通学路の危険個所に関する調査　　川西市立川西小学校区　　平成26年11月現在　　川西市教育委員会事務局作成

通学路における合同点検の進捗状況　　川西市立川西小学校区　　平成26年11月現在　　川西市教育委員会事務局作成

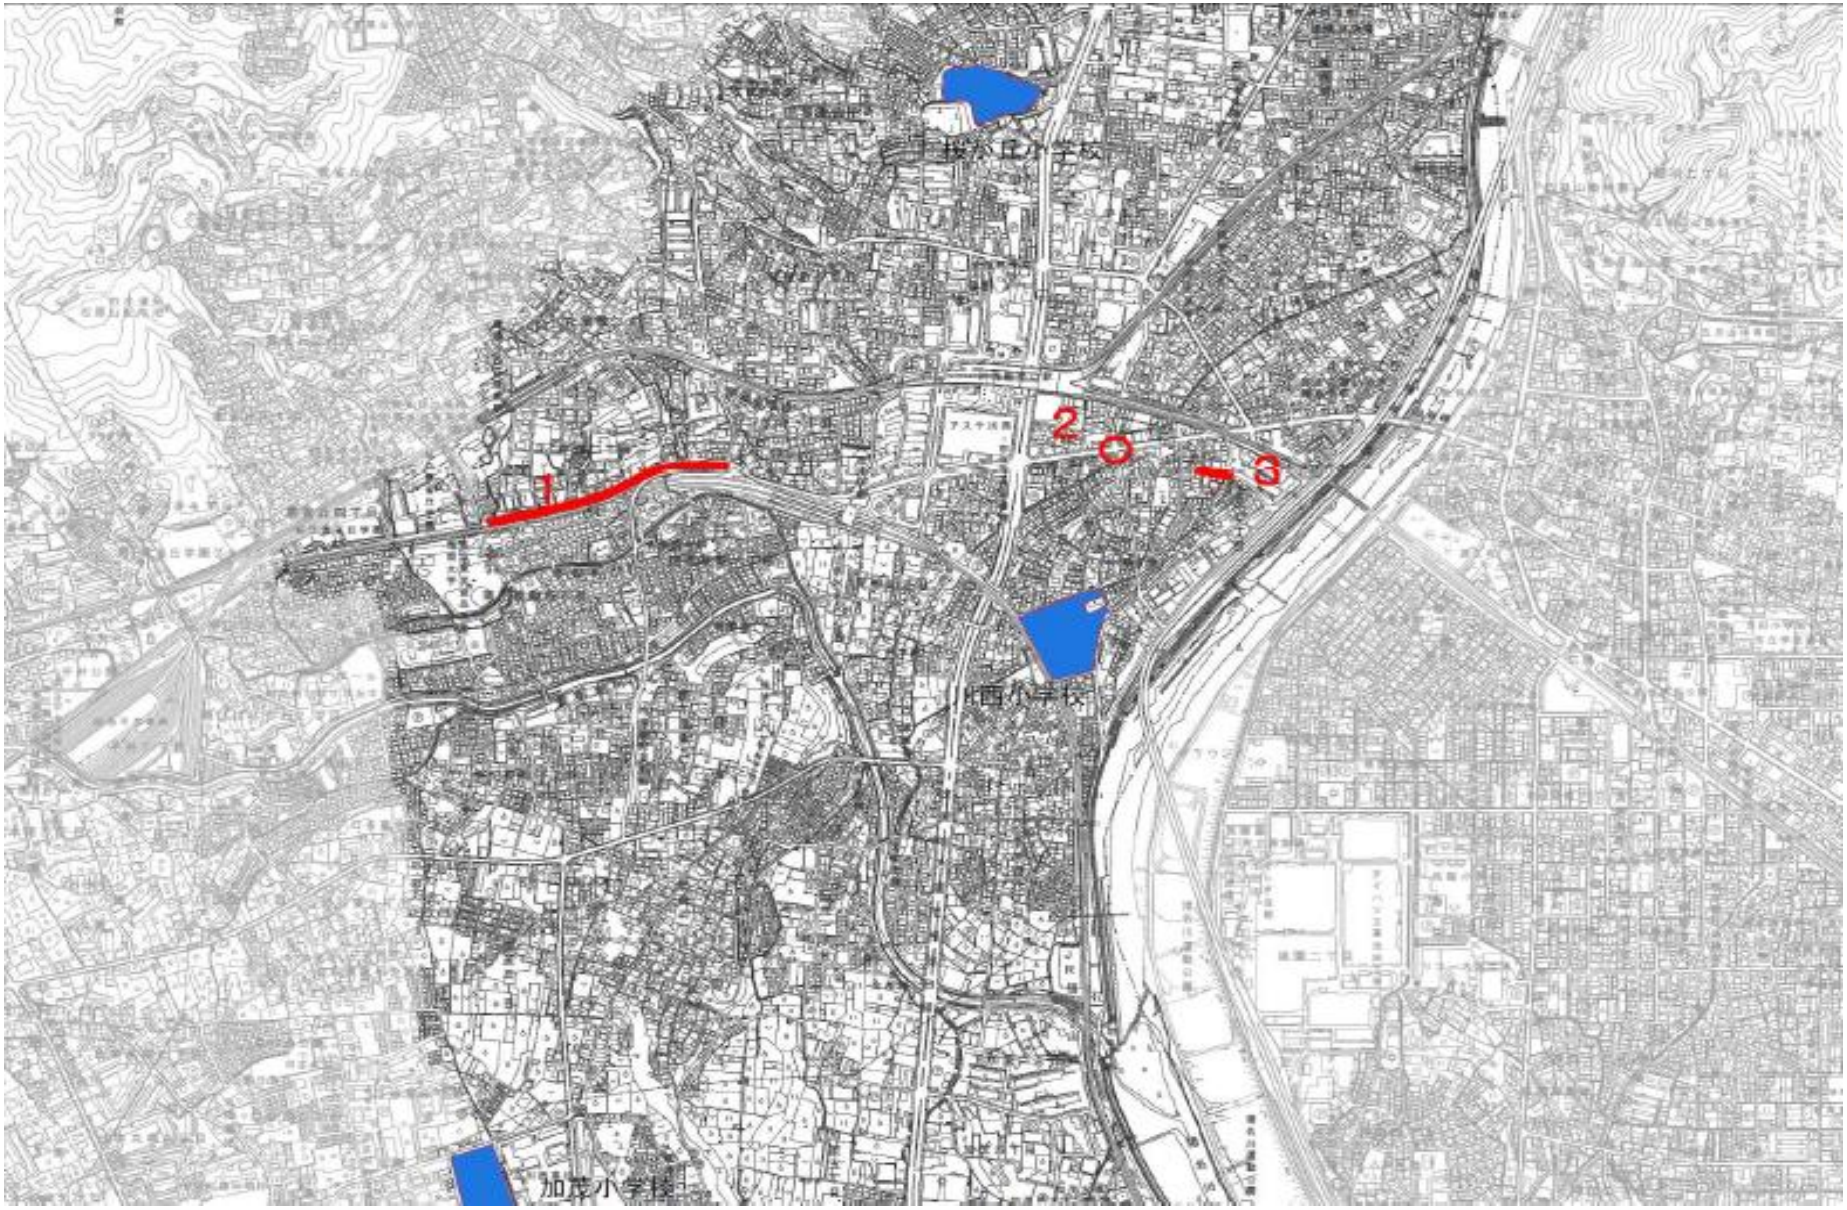
No.	場所	危険箇所の状況・要望	合同点検の状況	対策の内容	対策時期			対策実施までの措置 ※「見守り」とあるのは対策完了後も継続依頼
					今年度中	翌年度以降	未定	
1	寺畑2 地内	道幅が狭く交通量か多い 歩道がない区間が長い。 歩道の整備	歩車道区分なし 車道2.6mのため外測線を大きくできない（2.7m以上必要） 水路があるため、舗装不可	道路拡幅 学校での通学指導	○		○	学校での児童への注意喚起 見守り活動の継続
2	小花1 地内	道路標識の位置が高くドライバーから見えにくい。 標識の位置を下げる	歩車道区分あり交差点、横断歩道あり 標識は、左右に設置 標識の高さは、2.5m以上が規定	学校での通学指導	○			学校での児童への注意喚起 見守り活動の継続
3	小花2 地内	側溝の幅が広く深く、蓋がない 鉄板でふさいでほしい。	歩車道区分なし 宅地（更地）の前の側溝	溝蓋設置検討			○	学校での児童への注意喚起 見守り活動の継続
4								
5								
6								
7								
8								
9								
10
